Constatação de anomalias em Muro de Arrimo

Identification of anomalies in the Retaining Wall

A vistoria foi contratada com a finalidade de verificar as condições atuais do terreno pertencente ao Lote B, contratante, para iniciar a construção de sua residência e avaliar as condições de segurança do muro de divisa à montante no Lote A.

Figura 6 – Pontos críticos.

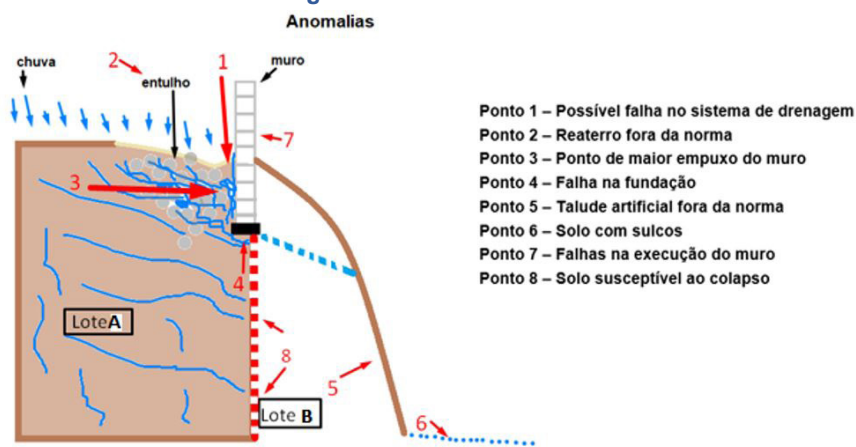
Quanto ao muro: Anomalia Endógena

Quanto ao lote B: Anomalia Exógena

Foto 4 - Vista lateral do muro pelo lote B.

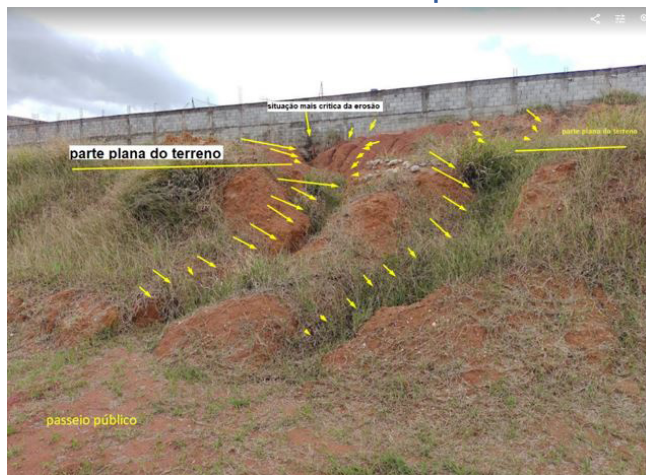
Processo de ravinamento em linha transversal desde o muro até a Rua lateral decorrente do escoamento de água que infiltra e percola no lote A, aflorando na divisa com lote B em diversos pontos ao longo de todo o muro. Deste afloramento há o escoamento que forma sulcos por todo o talude e com avançado processo de erosão e ravinamento.

Foto 4 - Vista lateral do muro aos fundos do lote B.

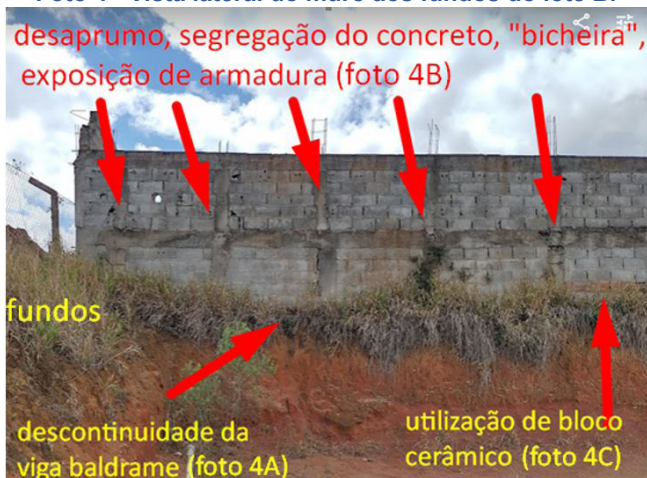
A foto 4 representa o final do muro aos fundos do terreno, é possível observar que a viga baldrame observada no início do muro não permanece contínua e visualmente não há fundação no restante do muro. Os pilares sofrem desaprumo, possuem concreto segregado, exposição de armadura que permanece sem cobertura e em processo de corrosão. Os blocos de concreto possuem fragmentação pela sua baixa qualidade. (Mello; Pina Junior, 2020)

O corte do talude apresentam linhas de ruptura de solo em diversos pontos, onde poderá ocorrer um colapso devido a pressão hidrostática e empuxo exercido pelo maciço do lote A, principalmente na época de chuvas, onde ocorrerá a

saturação do solo e aumento das forças exercidas nos pontos de ruptura. (Mello; Pina Junior, 2020)

Foto 8C - Espaços vazios rente ao muro.

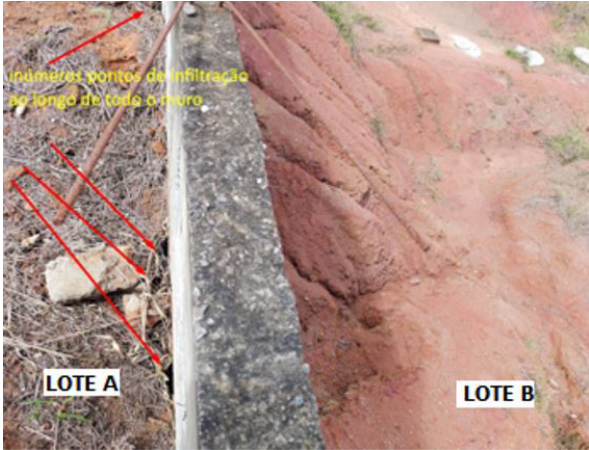
Para a execução do muro foi necessário escavação, no momento do reaterro possivelmente fora utilizado entulho para preenchimento, técnica que não compete a pratica da boa engenharia, uma vez que, a falta de compactação do solo e a acomodação do entulho em constante movimento, provoca espaços vazios facilitando a infiltração da água de chuva. O reaterro deve ser realizado apenas com terra e devidamente compactado para garantir a compacidade do solo. Esta área está funcionando como uma verdadeira “esponja” infiltrando toda a água de chuva. As fotos abaixo comprovam o rebaixamento do solo na região do reaterro. (Mello; Pina Junior,2020)

Nos pontos onde se observa mais entulho e maiores rebaixamentos são os pontos de maior erosão e afloramento no lote B.
